高浜3, 4号炉 大飯3, 4号炉  
原子炉施設保安規定変更認可申請に係る審査会合  
における指摘事項への回答について  
【大山生竹テフラの噴出規模見直しに係る運用変更】

# 審査会合における指摘事項（目次）

- 第1回審査会合（2021.9.7）および第2回審査会合（2021.11.25）における下表の指摘について、回答する。

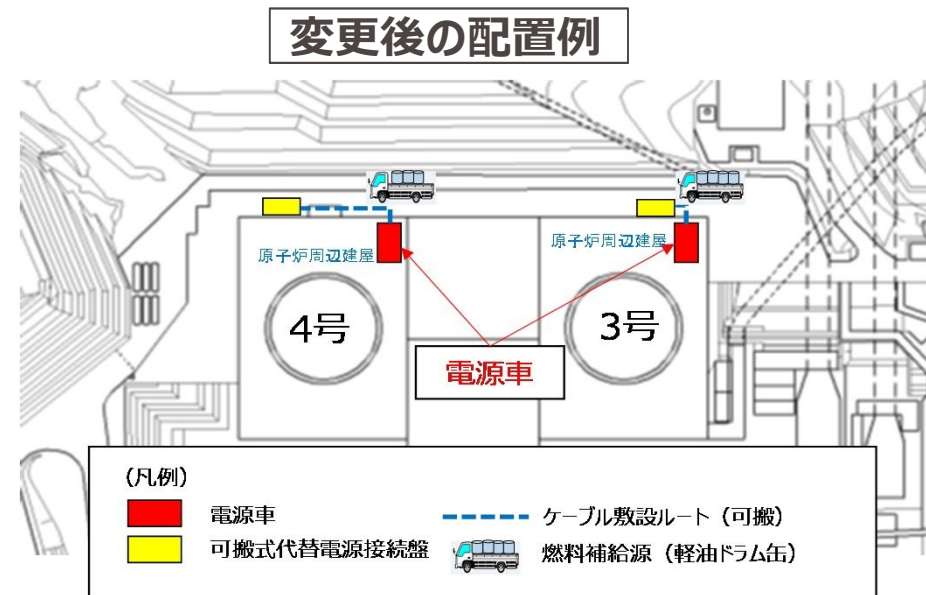
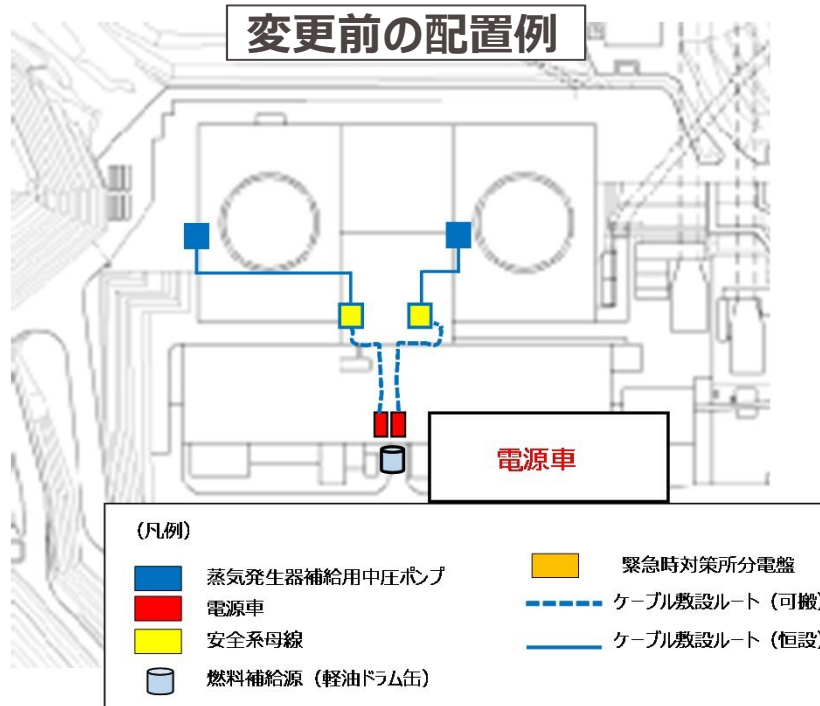
電源車からの給電開始作業に係る要員数、想定時間を変更することの妥当性を示すこと。また、DG改良型フィルタ取替運用の実行性を示すこと。

- 電源車に係る手順は、移動場所の変更に伴い、要員数、想定時間を変更しているが、変更後の要員数、想定時間で対応可能であることを確認している。

- 電源車の移動場所をタービン建屋から原子炉周辺建屋へ変更することに伴い、電源車の移動距離は既認可と比べて長くなったが、従前は3号で実施してから4号実施としていた手順のうち一部（電源車の移動）を並行実施とすることで、50分以内に完了することを現場で確認済み。
- また、電源車排気ファン及び仮設ダクトの設置作業について、保安規定に定める要員数、想定時間を4名60分から3名130分に変更しているが、変更後の要員数、想定時間の範囲内で完了することを現場で確認済みである。

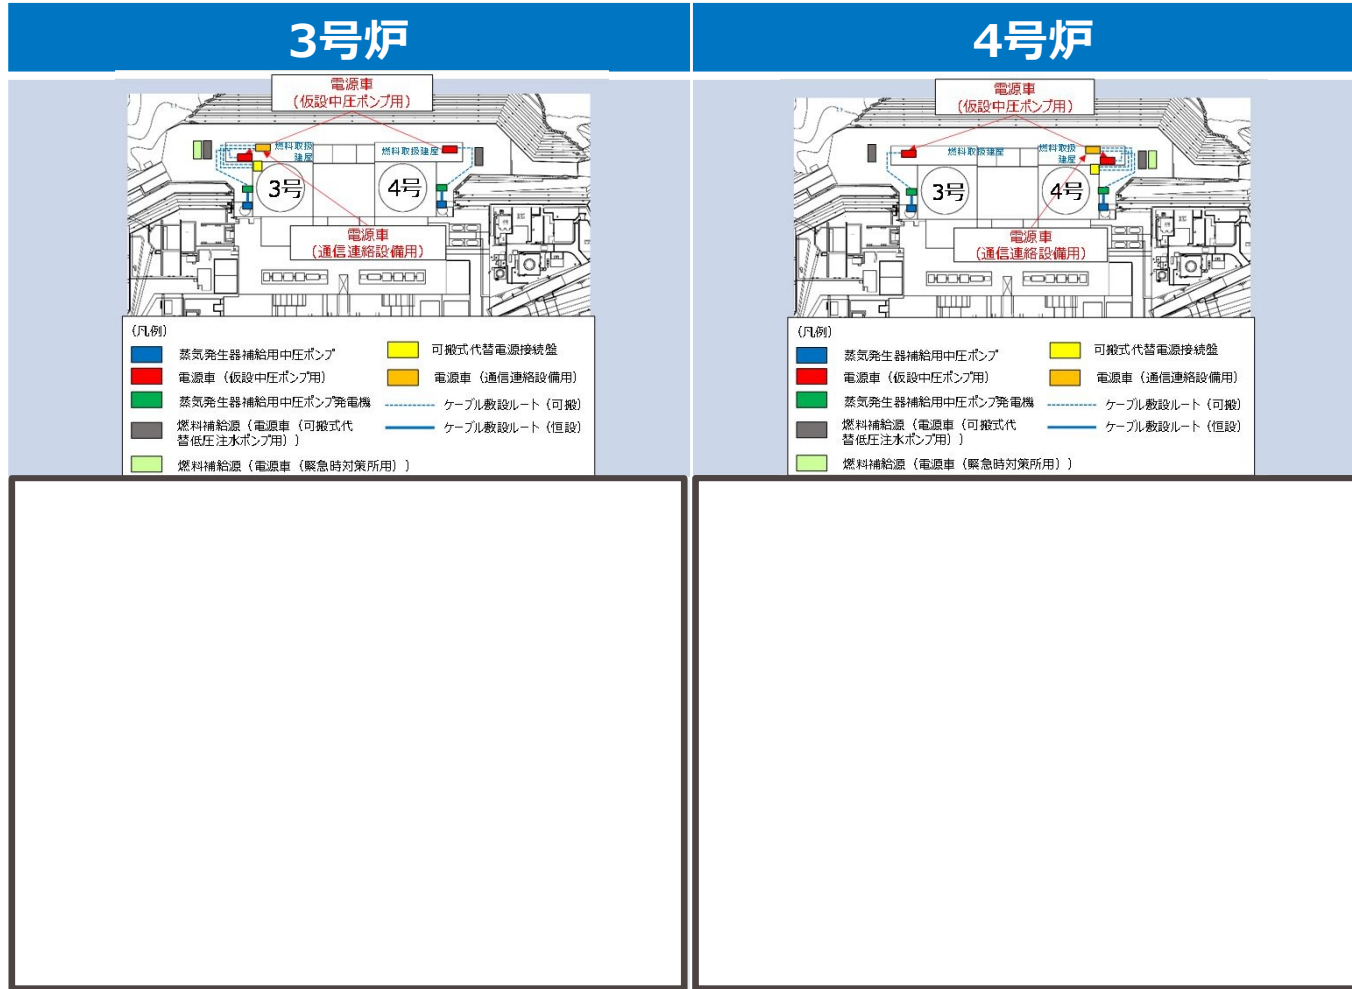
通信連絡設備用の電源車の作業について、3号側だけでなく4号側の接続についても妥当性を示すこと。また、通信連絡設備用の電源車の配置場所の決定方法について説明すること。

- 高浜3、4号炉はミラー配置であり、4号炉側への接続についても、3号炉側作業と同様であることから、3号炉側に接続する場合と同じ要員数、時間で完了できることを確認している。
- また、通信連絡設備用の電源車の配置場所は、両号炉の燃料取扱建屋の状況を踏まえて、所長が配置場所を決定する。

- 3号炉と4号炉の配置関係は下図のとおりミラー配置であるため、3号炉側または4号炉側のいずれに配置する場合でも、電源車の移動、給電ケーブルの敷設・接続および可搬式ファンおよび仮設ダクトの敷設・設置について、同じ要員数、時間で完了できることを確認している。

- 電源車の移動  
→屋外移動のルートが変更になるものの、車両の移動距離が若干変わるだけで時間に影響がないため、3号炉と同様に作業を行う
- 給電ケーブルの敷設・接続  
→敷設ルートが3号炉と左右対称で同じ長さであり、3号炉と同じケーブルを使用することから3号炉と同様に作業を行う
- 可搬式ファン及び仮設ダクトの敷設・設置  
→ダクトの敷設ルートが3号炉と左右対称で同じ長さであり、3号炉と同じダクト、ファンを使用するため、3号炉と同様に作業を行う

- 通信連絡設備用の電源車を3号炉側または4号炉側のいずれの燃料取扱建屋に配置するかについては、両号炉の燃料取扱建屋の状況を踏まえて所長が配置場所を決定する。

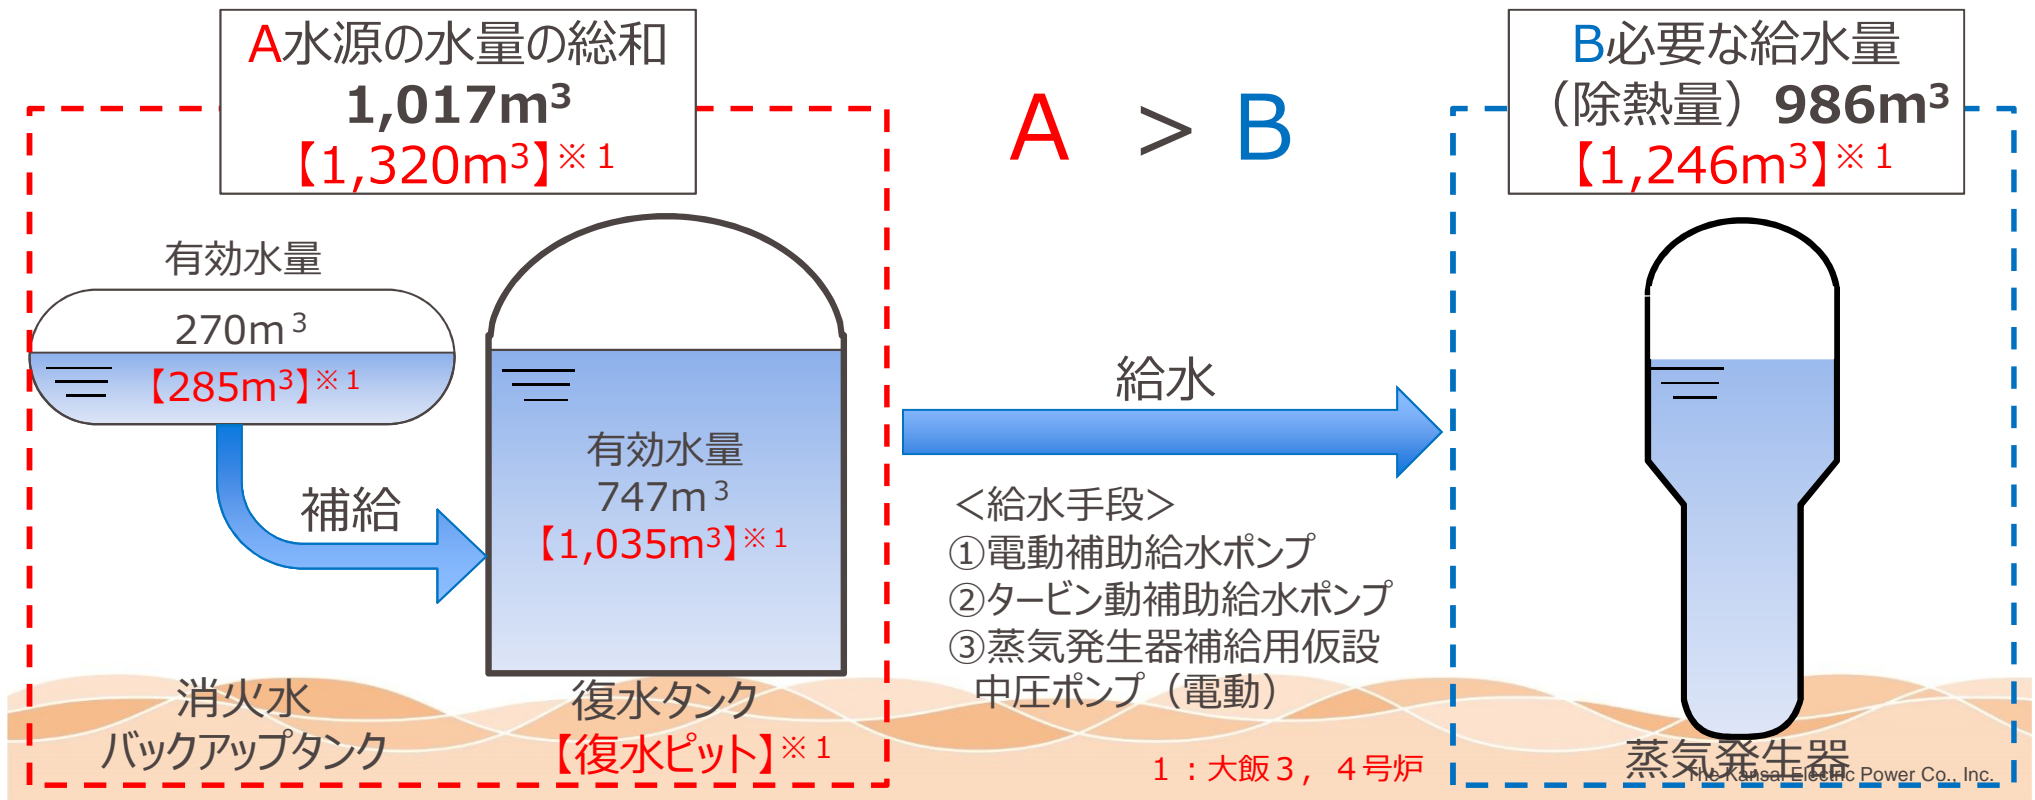
火山影響等発生時の対応に必要な資源（水源・燃料）が確保されていることを定量的に説明すること。

降下火砕物に対する健全性を確認した復水タンク及び消火水バックアップタンクの水量が、必要な給水量（除熱量）を上回るため、火山影響等発生時に必要な水源を確保できることを確認した。

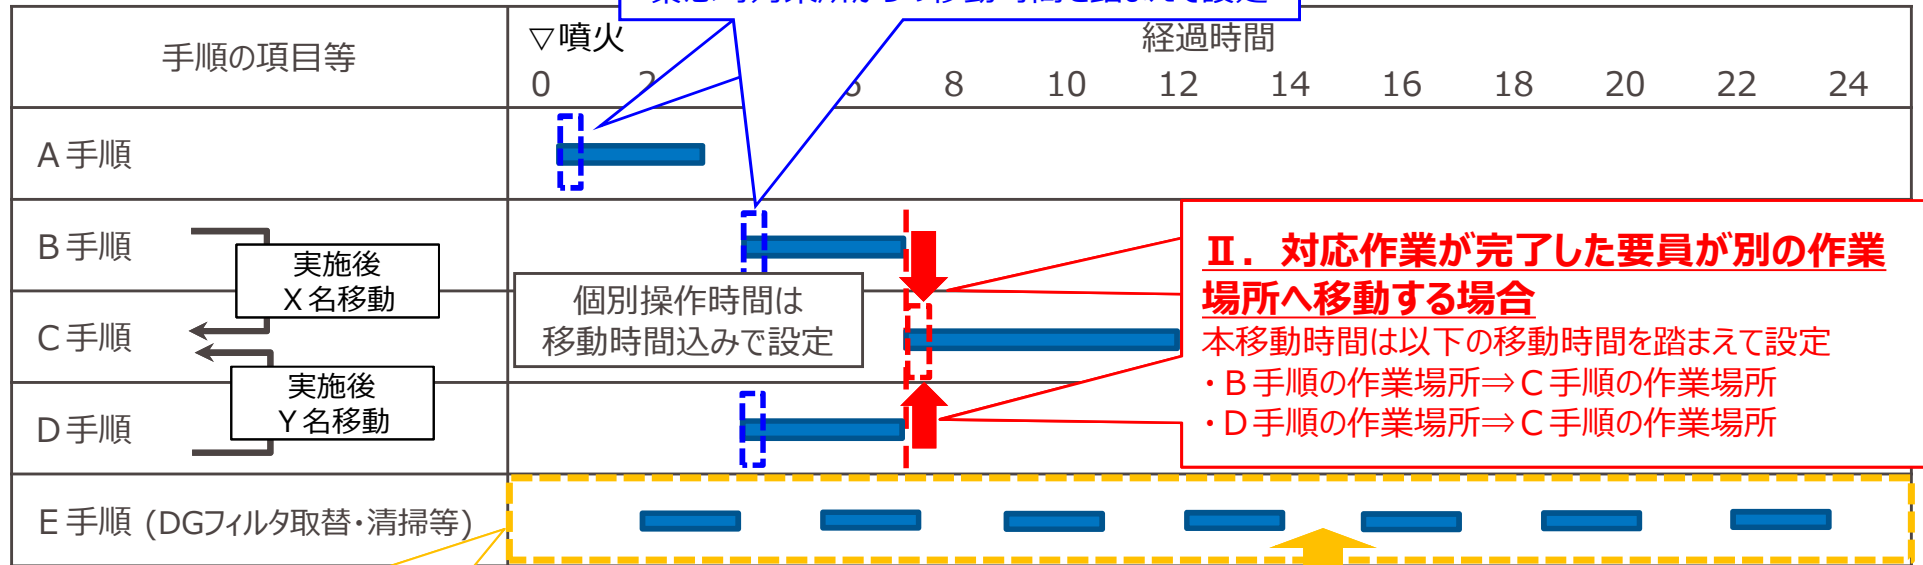
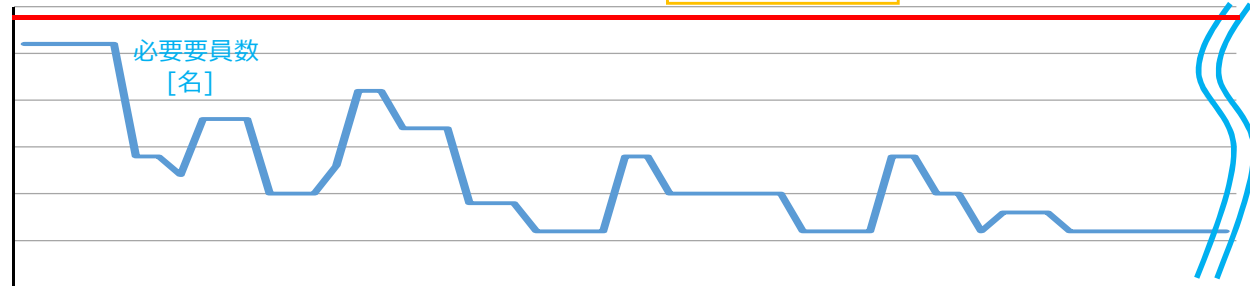
タイムチャート上における移動時間の考え方を整理して示すこと。

複数の作業を行う要員の移動時間は、前手順の作業場所から後手順の作業場所への移動時間を踏まえて設定している。

本移動時間は以下の移動時間を踏まえて設定

- ・ B 手順の作業場所⇒ C 手順の作業場所
- ・ D 手順の作業場所⇒ C 手順の作業場所

# DG改良型フィルタの閉塞時間への影響対策（1/2）

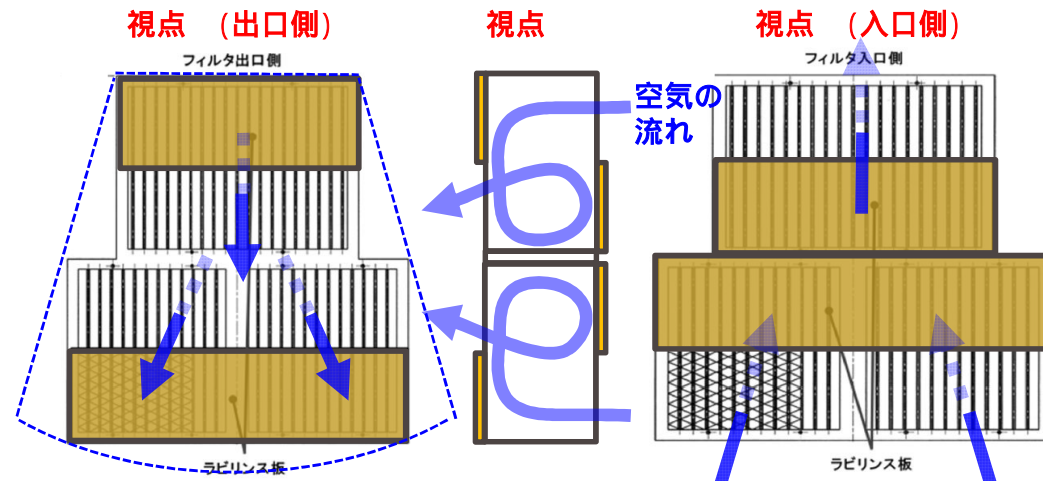
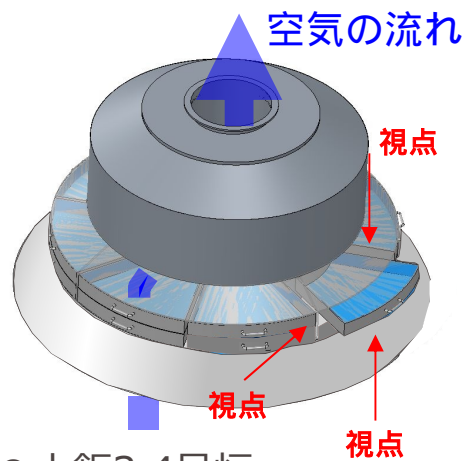
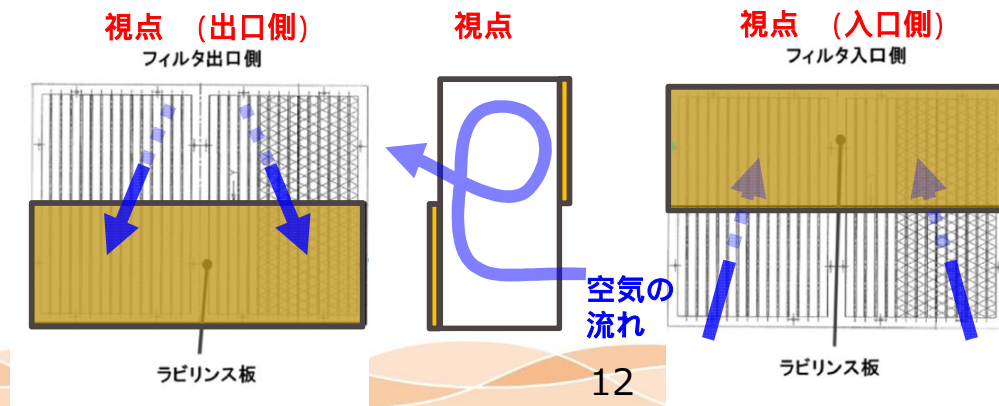
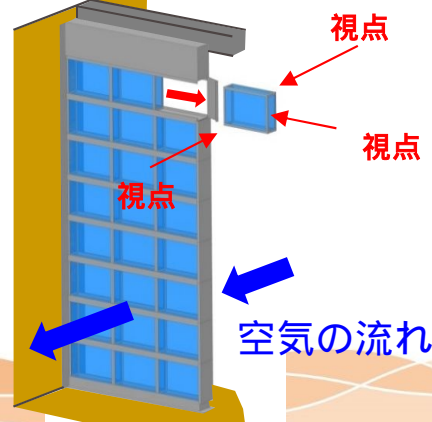
層厚変更に伴う火山灰濃度の増加により、フィルタ閉塞時間が短くなることから、改良型フィルタを改造することで、閉塞時間への影響対策を実施した。

当初設計の「ラビンス板」があると、フィルタ出入口の表面積が半分になるため、**フィルタの流速が2倍速くなる**。  
これまでのフィルタ試験にて、**フィルタの流速が速いと、閉塞時間が短くなる**知見が得られていることから、「ラビンス板」**を取外す**ことにした。

改良型フィルタの「ラビンス板」を取外してフィルタ試験を実施した結果、**閉塞時間の改善に有効**であることが確認できた。

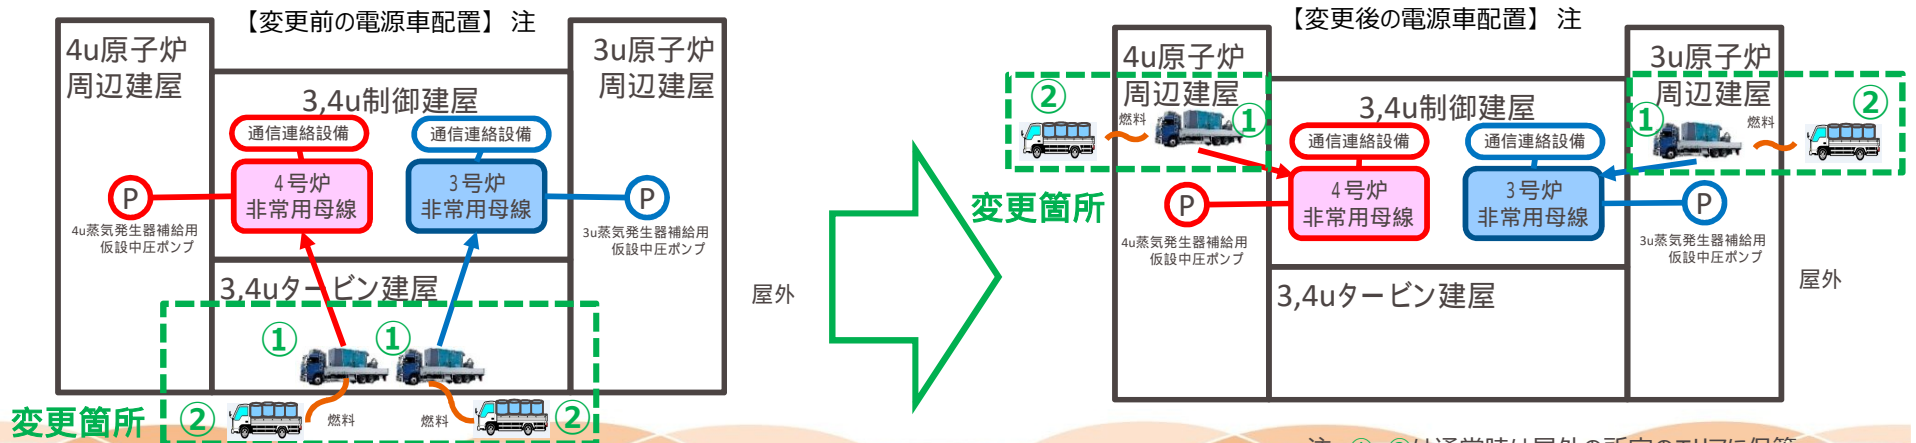
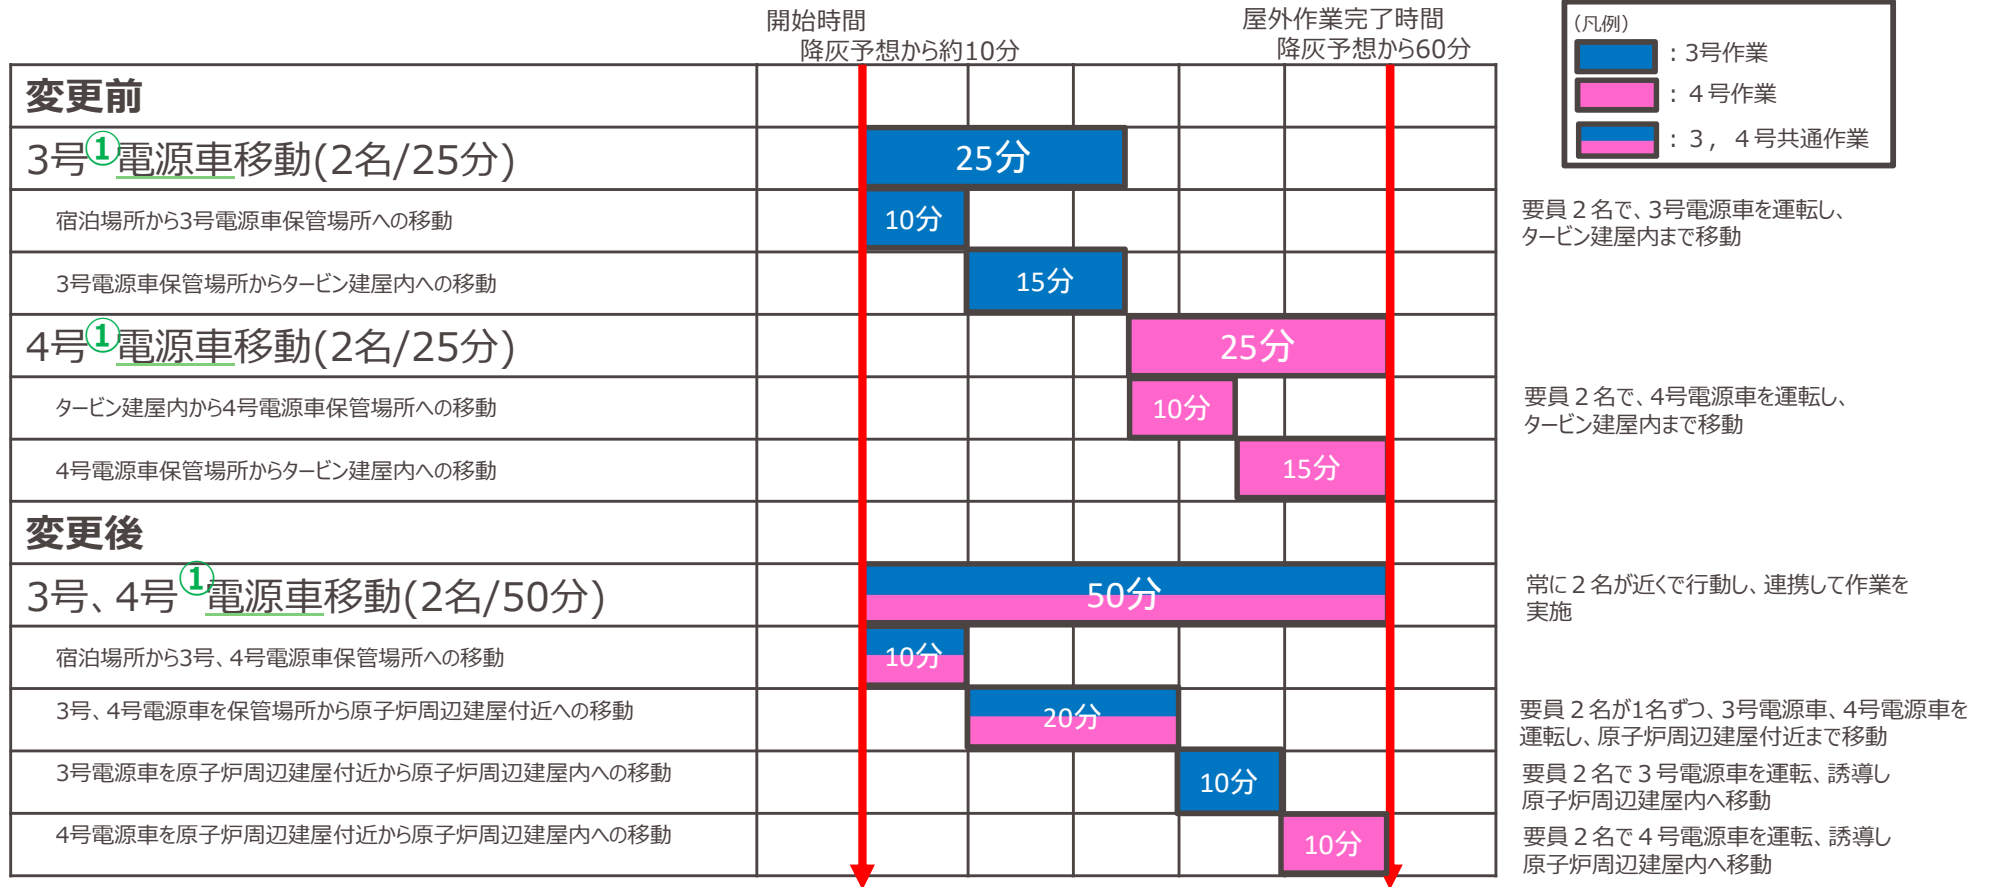
電源車の配置場所をタービン建屋からより頑強な原子炉周辺建屋に変更する。

軽油ドラム缶を積載した燃料運搬車の建屋近傍への移動について、(1)の電源車の配置場所変更に伴い、タービン建屋近傍から原子炉周辺建屋近傍に移動場所を変更する。

①電源車の設置場所変更に伴い電源車の移動距離は既認可と比べて長くなった（次頁参照）が、従前は3号で実施してから4号実施としていた手順のうち一部（電源車の移動）を並行実施とすることで、50分以内に完了することを現場で確認済み。従来の作業完了時間に変更はなく、降灰開始前に作業が完了する。

- ① 電源車の設置場所変更に伴い電源車の移動距離は既認可と比べて長くなったが、従前は3号で実施してから4号実施としていた手順のうち一部（電源車の移動）を並行実施とすることで、50分以内に完了することを現場で確認済み。従来の作業完了時間に変更はなく、降灰開始前に作業が完了する。

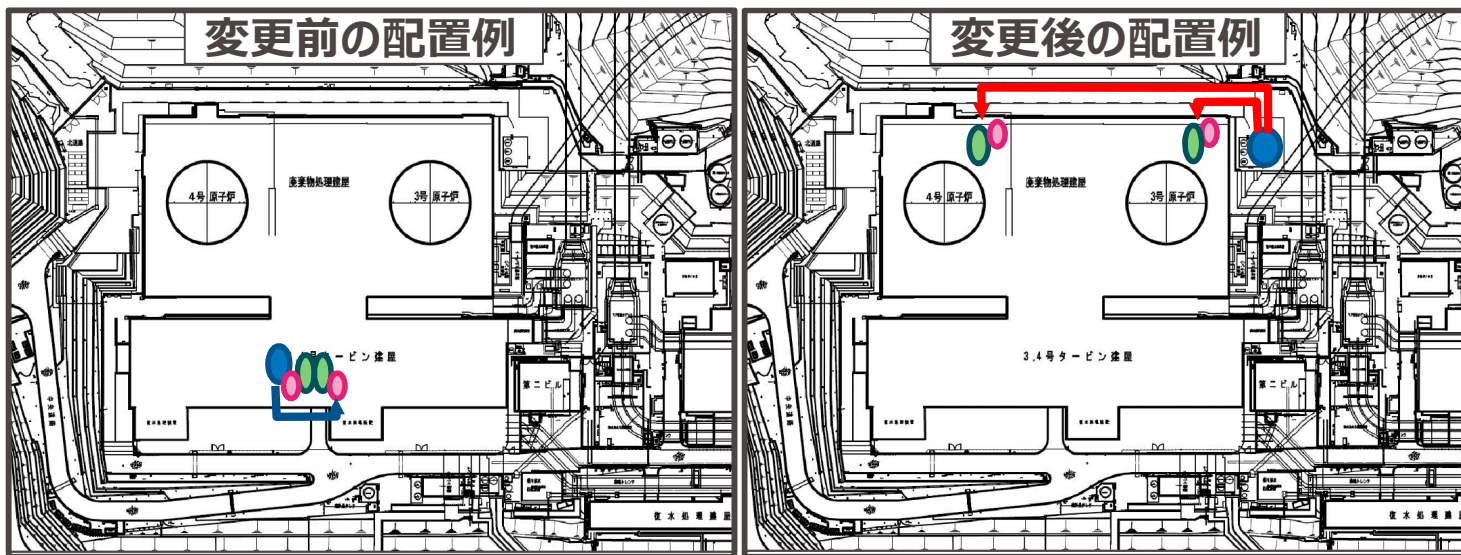
- ①電源車の設置場所変更に伴い、従来タービン建屋（屋内）に保管していた可搬式排気ファン、仮設ダクト等の保管場所を原子炉周辺建屋近傍（屋外）へ変更した。（原子炉周辺建屋内に適した保管場所がないため）
- これにより可搬式排気ファン、仮設ダクト等を屋外から屋内へ運搬する手順が追加となったが、降灰開始までに対応できることを現場で確認済み。
- また、屋内作業の想定時間が20分増加するが、炉心冷却が可能な蒸気発生器の水位を維持できる時間内に作業を完了できる。

(3)	注記の記載
変更前	可搬式排気ファンおよび仮設ダクト等設置作業は、1箇所あたり上表とは別に緊急安全対策要員4名が60分以内で実施する。
変更後	可搬式排気ファンおよび仮設ダクト等設置作業は、1箇所あたり上表とは別に緊急安全対策要員3名が130分以内で実施する。
